**Avis délibéré de la Mission Régionale d'Autorité
environnementale Pays de la Loire
sur le projet de mise en compatibilité par déclaration de
projet du plan local d'urbanisme (PLU)
de la commune des Epesses (85)**

n° : PDL-2020-4616

Figure 3: Carte de l'occupation initiale des sols (source : dossier carte n°4 page 31).

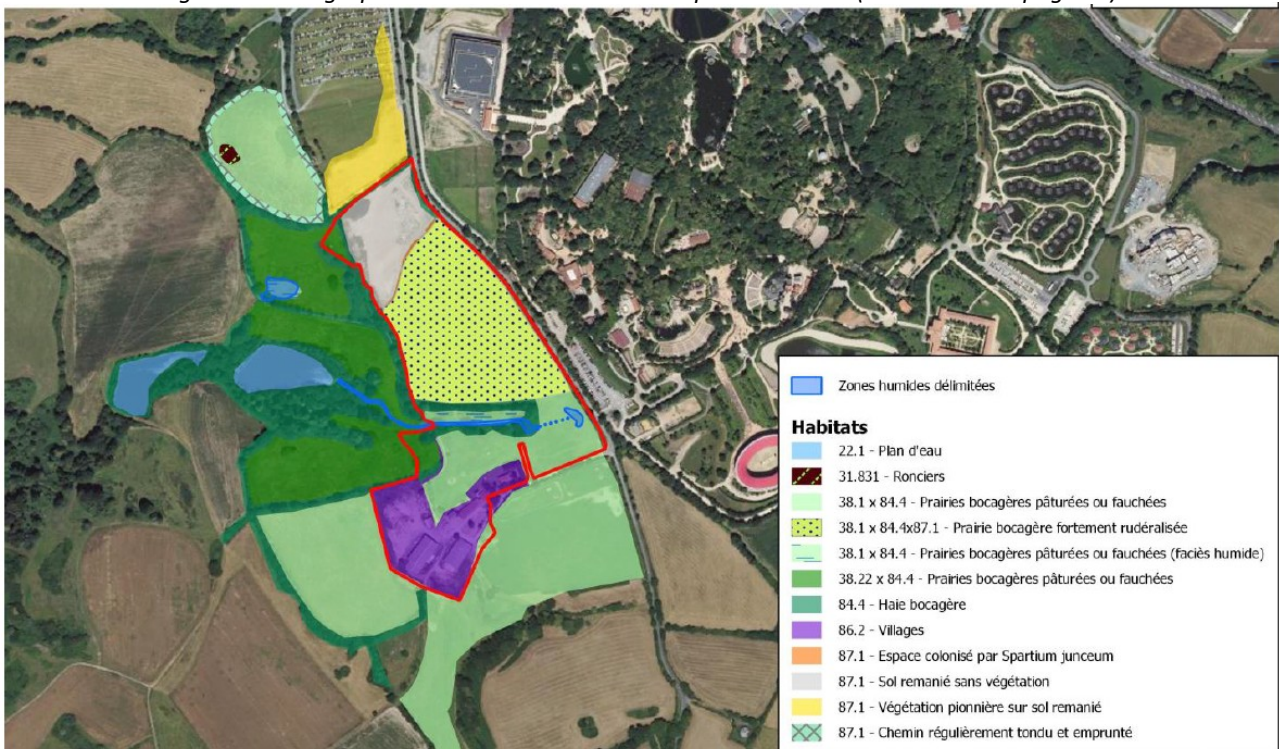
Le secteur d'extension du parc du Puy du Fou se situe à l'ouest de la voie communale qui jusqu'à présent constituait en quelque sorte une délimitation du parc et qui nécessitera la réalisation d'un franchissement souterrain pour relier le parc à la nouvelle attraction qui prendra place.

Le périmètre du secteur concerné par la mise en compatibilité du PLU, se caractérise pour sa majeure partie nord par des sols remaniés et une prairie de fauche régulièrement entretenue où les investigations naturalistes qui ont été menées révèlent peu d'enjeux, mais qui constitue

toutefois un milieu ouvert, zone de chasse pour les rapaces. La partie sud comporte quelques bâtiments réhabilités par le parc en 2016 et un espace de prairie naturelle bocagère pâturée de manière extensive par quelques chevaux. A noter que c'est sur une partie de cette prairie en bordure de la VC n°105 que des stationnements dédiés au personnel, destinés à être déplacés, prennent place. Le talweg entre ces deux espaces présente un faciès humide délimité par deux alignements de haie, il concentre quelques enjeux biologiques en relation avec les espaces humides et plan d'eau en aval, hors périmètre.
